Villreinnemnda for Nordfjella, Fjellheimen og Raudafjell

Høyring av revisjonsdokumentet for reguleringa av Aurlandsvassdraget

Fig.1. Oversiktskart over kraftverk, magasin, dammar og vatnvegar i reguleringssystemet i Aurland. (Henta frå revisjonsdokumentet)

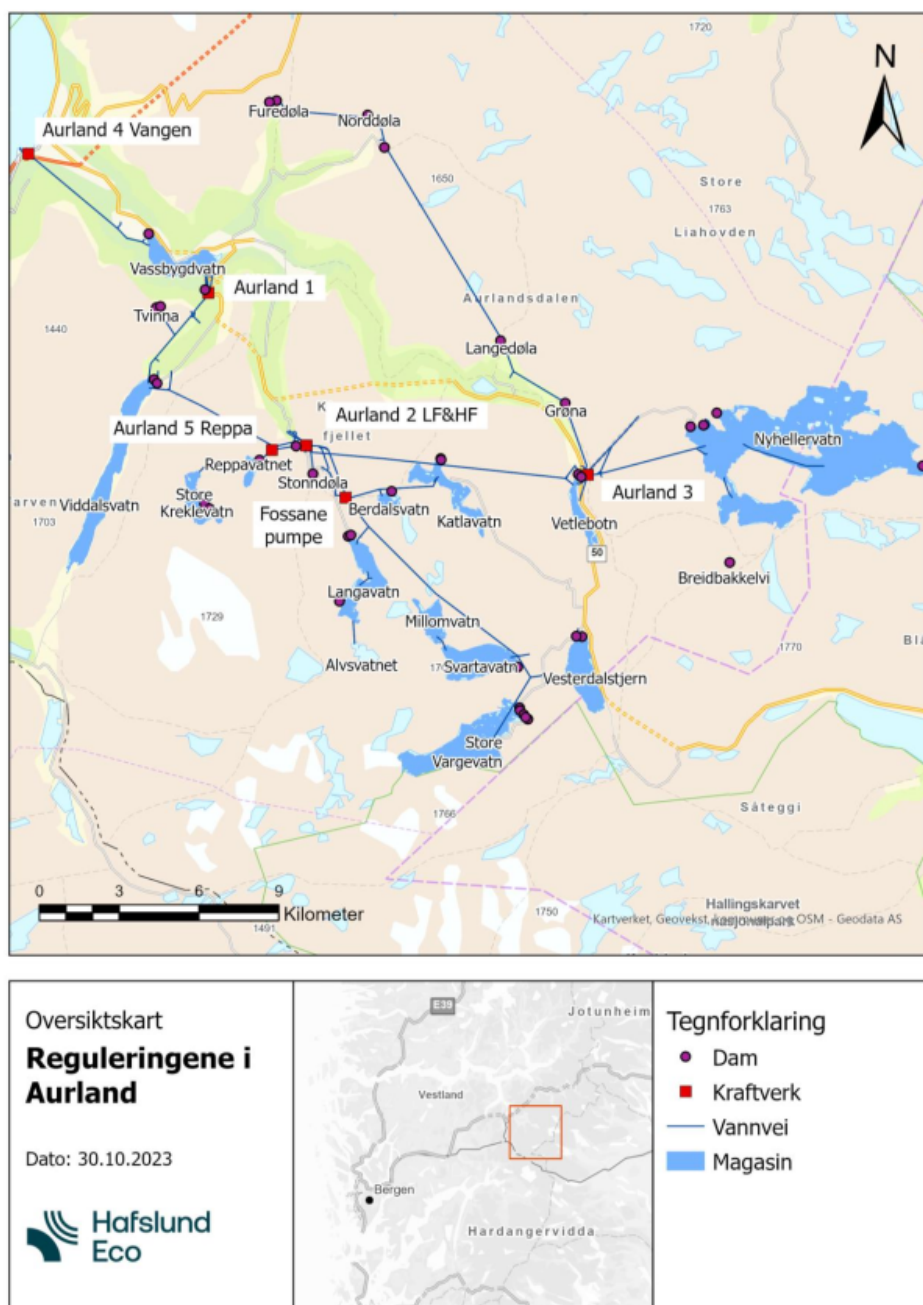
I tiltaksplanarbeidet for Nordfjella er det fokusert på tiltakspakker frå A - E, og tiltakspakke A er avgrensa til området Geiteryggen – fv 50 – Nyhellermagasinet – Kongshelleren. Det er fleire tiltak under pakke A, nokre omhandlar hyttetilbod og sti- og løypenett som bør endrast, tiltak knytt til fv 50, og viktigast i denne samanhengen er forslaget om landbru ved/over Kongshellersundet/Vampen. Her kan det ved ei god utforming kunne etablerast ein trekkveg som gjer det enklare for villreinen å nytte fjella sør og vest for Nyhellermagasinet.

Vi vil og peike på det arbeidet som skal starte med rehabilitering av Nyheller hovuddam med oppstart i 2024 og som skal gå over tre sesongar. Det må vurderast om det her kan vere nokre moglege «samkøyringseffektar» ved å sjå på tiltaket om ein type landbru ved Kongshellersundet og damrehabiliteringa samstundes.

Fig. 2. Flyfoto over Nyhellerområdet i dag.

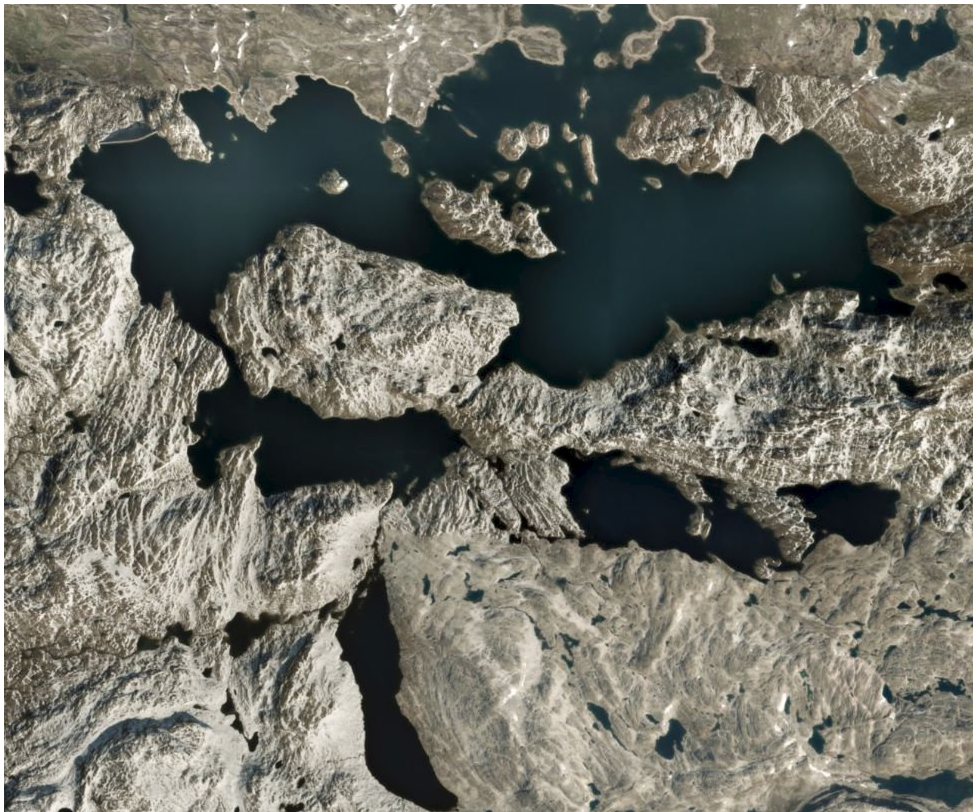
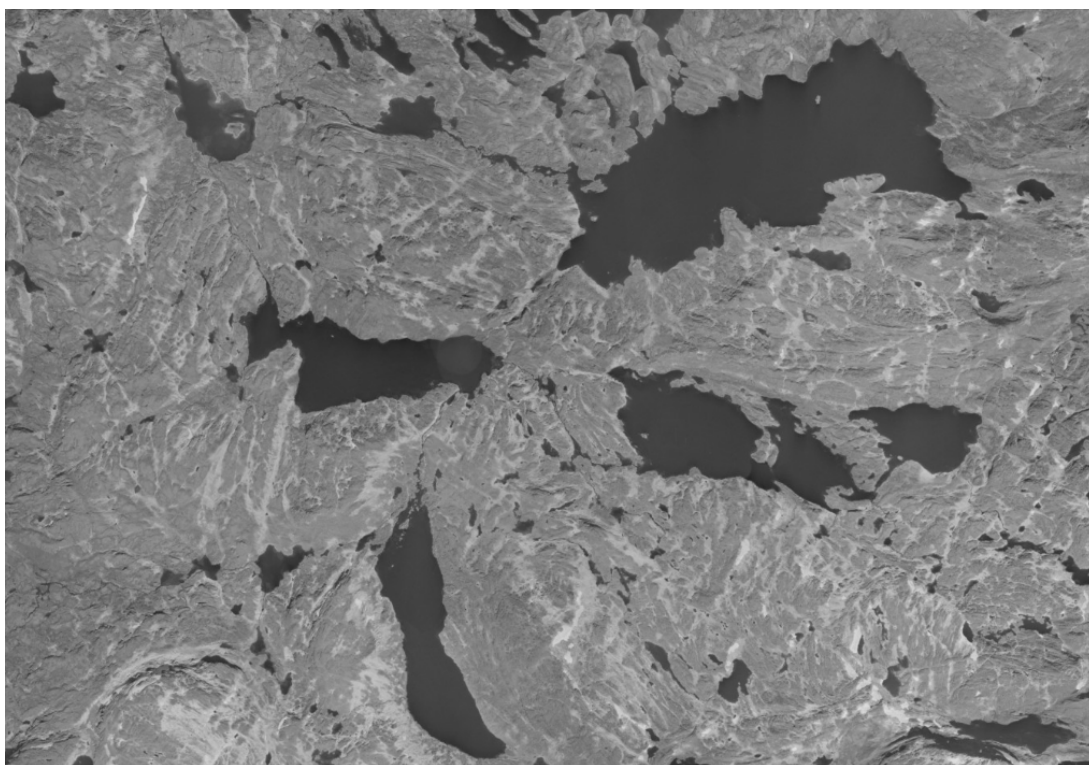
Dei to bileta viser klårt endringane i negativ retning, spesielt for trekkvegane nord – sør ved Nyhelleren. Klarer ein å reetablere det gamle trekket over Vampen/Kongshellersundet vil det kunne vere positivt for villreinen i heile dette området. Etter reguleringa er og tilkomsten til Vampen frå området i nord-aust vanskelegare. Det gamle flyfotoet frå 1966 viser samanhengande areal/land som no er oppdelt av fleire mindre øyar og sund. Ei reetablering av dei gamle trekkvegane bør derfor og ta med tiltak som kan mogleggjere kryssing her frå området Volanutane – Øljuhelleren/Saupsengen til Vampen og vidare.

- Landbru må utgreiast over Kongshellersundet/Vampen ved Nyhellermagasinet
- Sikre trekkruta til Vampen frå nord ved Volanutane – Øljuhelleren/Saupsengene.
- Sikre trekk-korridoren på nordsida av Viddalsdammen.
- Vurdere korleis ein kan redusere ferdsla/køyring på anleggsvegane til Nyhelleren, Vargevatnet og Viddalsdammen.
- Oppretting av villreinfond i storleik tilsvarande andre samanliknbare revisjonar.
